RD 215 - prolongement dans la vallée maraîchère

RD 215 - prolongement dans la vallée maraîchère

Le projet et le SAGE

Parcelles concernées par les mesures de protection des zones humides

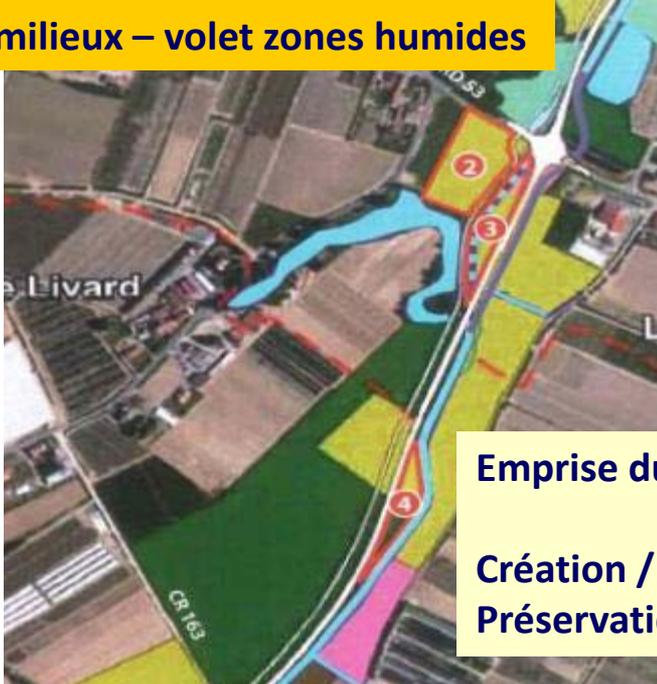
La préservation est elle une mesure compensatoire?

- Pas de démonstration de l'absence d'alternative avérée à la destruction des zones humides
- Création / restauration : 1.25 ha
- Préservation d'une zone humide moins altérée : environ 3.60 ha
- Absence de maîtrise foncière des sites de compensation / préservation
- Pas de définition des modalités de gestion des espaces compensés / préservés (soit gestion directe, soit rétrocessions aux communes)

- Revoir les mesures compensatoires en s'intéressant à des ZH dégradées
- A défaut peut être vérifier l'opportunité d'un travail commun maître d'ouvrage / syndicat du bassin versant de la Goulaine?

Qualité des milieux – volet cours d'eau & canaux

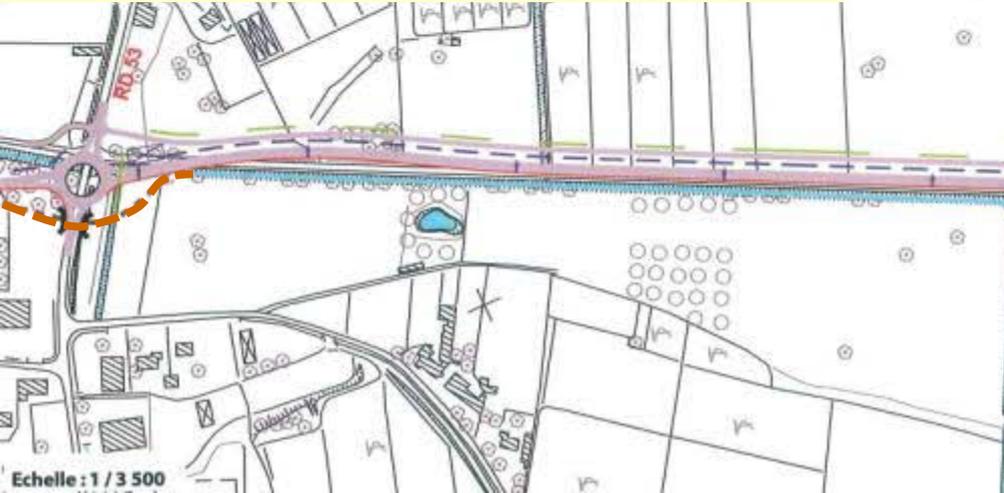
- Rétablissement des écoulements :**
- période de retour 100 ans
 - reconstitution des lits
 - prise en compte de la continuité écologique
- Reconstruction du canal à l'identique**

- Zones humides : pas de prise en compte des attentes du SAGE
- Ecoulements / canaux : rétablissement des continuités – reconstruction du canal à l'identique
